改善箇所説明図

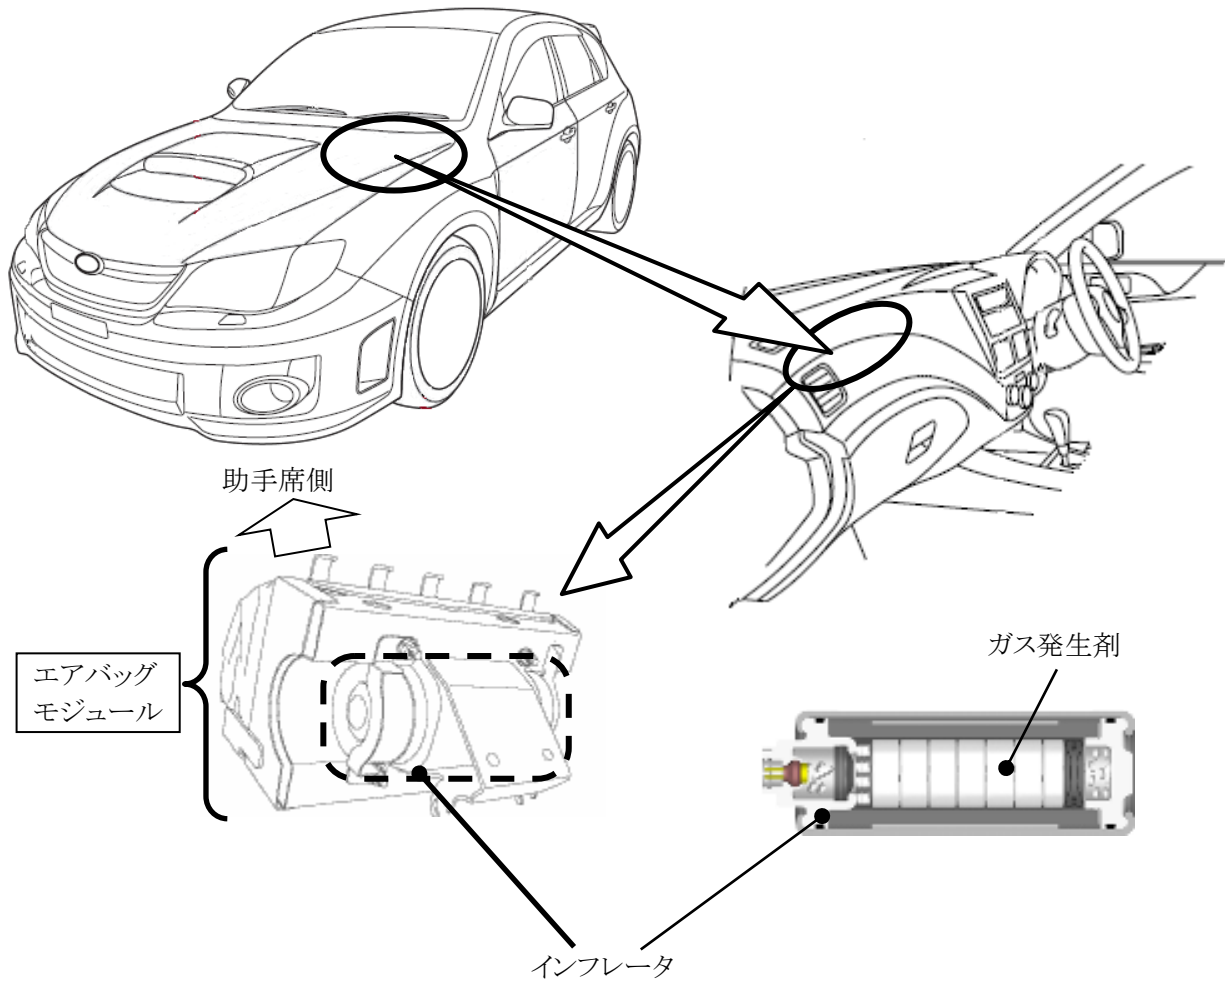
基準不適合発生箇所

助手席用エアバッグのインフレーター(膨張装置)において、ガス発生剤の吸湿防止が不適切なため、温度および湿度変化の繰り返しによりガス発生剤が劣化することがある。このため、エアバッグ展開時にインフレーター容器が破損するおそれがある。

改善内容

全車両、助手席用エアバッグモジュールを対策品に交換する。

識別

エンジンルーム内の左ストラット取付け部の前方に黄色ペイントを3箇所塗布する
